# IMPIANTO EOLICO GREENFIELD "SANLURI-SARDARA"

## PROGETTO DEFINITIVO

### Relazione di controdeduzione alle osservazioni

Figura 2-2: Schema di attraversamento del reticolo mediante T.O.C.

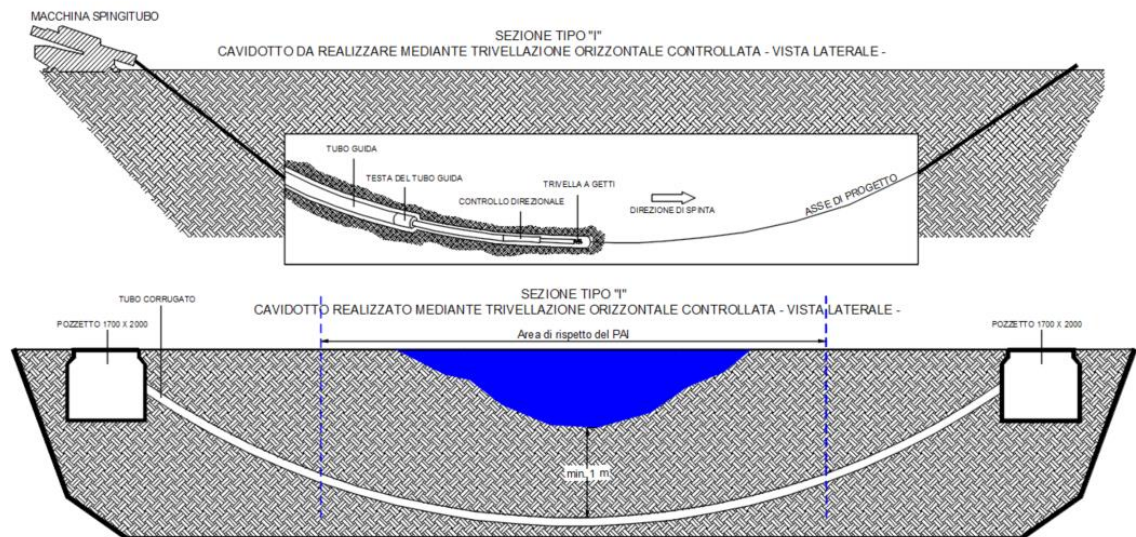
5. per quanto concerne l'interessamento di elementi idrici e di aree perimetrate dal Piano di Assetto Idrogeologico (P.A.I.), [...] si evidenzia, peraltro, la necessità di predisporre documentazione integrativa dal momento che "Si rileva invece l'interferenza dell'elettrodotto di connessione con alcune aste del reticolo ufficiale di riferimento ai fini PAI ivi incluso quello desumibile dalla carta dell'Istituto Geografico Militare (IGM), Carta topografica d'Italia – serie 25VS edita per la Sardegna dal 1958 al 1965 [...]. Tali interferenze non risultano individuate negli elaborati di progetto, [...]il progetto per ottenere un parere positivo di ammissibilità per quanto di competenza della scrivente Direzione generale ADIS, dovrà essere corredato dei seguenti elaborati:[...] Planimetria di progetto sovrapposto al reticolo idrografico di riferimento ai fini PAI con tutte le interferenze aggiuntive segnalate dalla scrivente Direzione Generale, per le quali dovranno essere indicate le modalità di risoluzione e il rispetto delle relative prescrizioni ai sensi delle N.A. del "AI".

5. *in relazione alle modalità tecnico - progettuali con cui sono risolte le interferenze con il reticolo idrografico superficiale, [...] si ritiene necessario che la Proponente definisca*

già in questa fase le modalità di risoluzione di tutte le interferenze con il reticolo idrografico. Infatti, alcune di queste interferenze riguardano corsi d'acqua significativi e possono determinare impatti che altrimenti non sarebbero stimati adeguatamente e per cui non risulterebbe possibile definire adeguate misure di mitigazione. [...]

Per quanto riguarda gli attraversamenti del cavidotto con i tratti significativi del reticolo idrografico, il Proponente ha previsto la modalità di posa dei cavidotti mediante trivellazione orizzontale controllata (T.O.C.), mantenendo almeno un metro di ricoprimento tra fondo alveo ed estradosso della condotta, al fine di non interferire con il naturale deflusso delle acque I fori di partenza e di arrivo della T.O.C., infatti, saranno posti sempre al di fuori del perimetro dell'area vincolata dal PAI. Inoltre, in accordo all'art. 21, co.2, punto c. delle NA del PAI, per gli attraversamenti in sub-alveo, per i quali non è non è richiesto lo studio di compatibilità idraulica di cui all'articolo 24 delle NA, il proponente si rende disponibile a sottoscrivere un atto con il quale si impegna a rimuovere a proprie spese le condotte qualora sia necessario per la realizzazione di opere di mitigazione del rischio idraulico.

Si precisa, inoltre, che per le interferenze individuate nei comuni di Sardara e Villanovaforru, ci si è riferiti alle fasce di prima salvaguardia previste in ambito regionale che pertanto costituiscono soltanto una stima delle aree effettivamente suscettibili di pericolo di inondazione. Il Proponente, infatti, rimanda alla fase di progettazione esecutiva l'approfondimento dello studio specialistico idrogeologico, idraulico e geotecnico al fine di individuare la tipologia di attraversamento più idonea al caso specifico.

Per quanto riguarda gli attraversamenti del cavidotto con il reticolo idrografico, il Proponente ha previsto la modalità di posa dei cavidotti mediante trivellazione orizzontale controllata (T.O.C.), mantenendo almeno un metro di ricoprimento tra fondo alveo ed estradosso della condotta. I fori di partenza e di arrivo della T.O.C., inoltre, saranno posti sempre al di fuori del perimetro dell'area vincolata dal PAI.

**Figura 2-3: Estratto dell'Atlante eolico italiano**

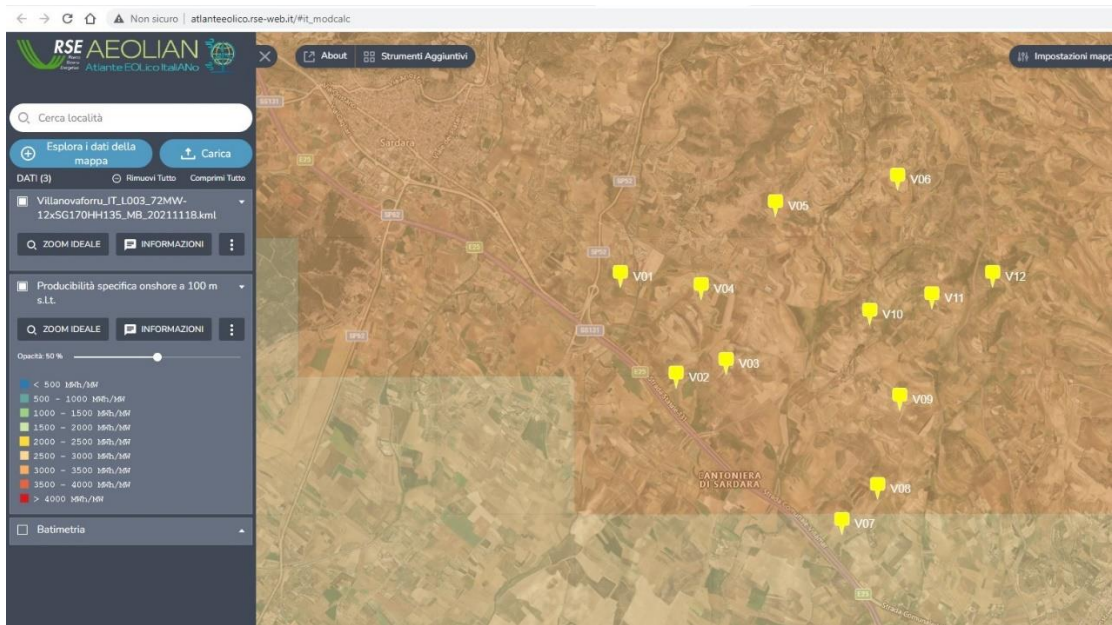
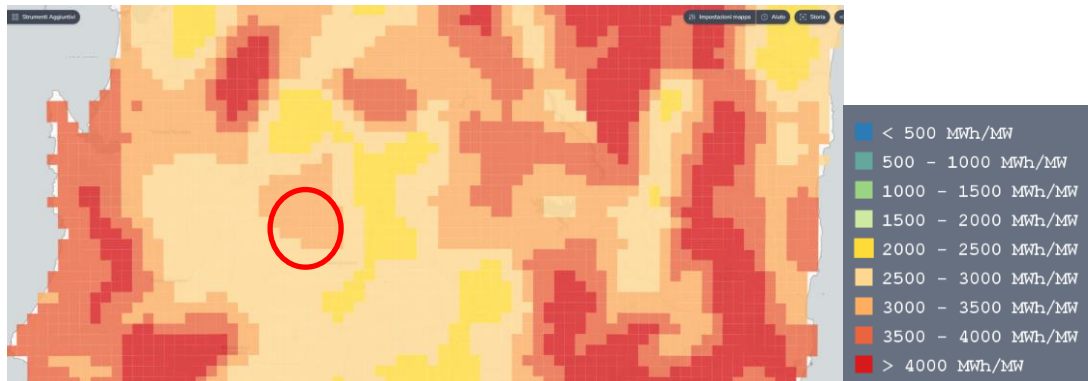
3. *in relazione al dimensionamento dell'impianto e alle stime di producibilità svolte, la Proponente ha basato le sue analisi anche su dati rilevati dalla stazione anemometrica denominata "Planu Cungiâu", [...] a circa 16 Km dal sito di intervento, ubicato in un'area ad un'altitudine pari a 457 m s.l.m. e ad un'altezza pari a 15 metri, mentre l'altezza al mozzo degli aerogeneratori, ubicati ad un'altitudine compresa tra 157 e 197 m s.l.m. in progetto è pari a 135 m., con tutti i limiti che l'estrapolazione comporta. Si ritiene pertanto che [...] debbano essere fatti i necessari approfondimenti tesi a confermare le stime prodotte;*

In merito alle stime di producibilità (**punto 3**), il proponente ha indicato nell'elaborato "GRE.EEC.R.11.IT.W.17279.00.015" la metodologia di calcolo della producibilità. Si evidenzia comunque che il calcolo ha fornito valori ben inferiori rispetto a quanto indicato dall'atlante eolico, preso a riferimento dall'allegato e) alla DGR 59/90, di cui si riporta un estratto nel seguito, impiegando di fatto i valori più cautelativi ottenuti.

In base alle valutazioni anemologiche effettuate dalla Società proponente, si prevedono 2.527 ore equivalenti annue di funzionamento, le quali rispettano le indicazioni dell'Allegato e) alla D.G.R. n. 59/90 del 27.11.2020, che prevede:

Riferendosi quindi all'atlante eolico (<http://atlanteolico.rse-web.it/>), effettuando il calcolo della producibilità specifica, così come riportato nell'Allegato e) della delibera regionale sopra citata, 11 aerogeneratori (V01, V02, V03, V04, V05, V06, V08, V09, V10, V11, V12) ricadono in un areale compreso tra i 3.000/3.500 MWh/MW a 100 m. s.l.t. , mentre 1 aerogeneratore (V07) ricade in un areale compreso tra i 2.500/3.000 MWh/MW a 100 m. s.l.t. Si può affermare che tutte le turbine rispettano quanto riportato in D.G.R. n. 59/90 del 27.11.2020.
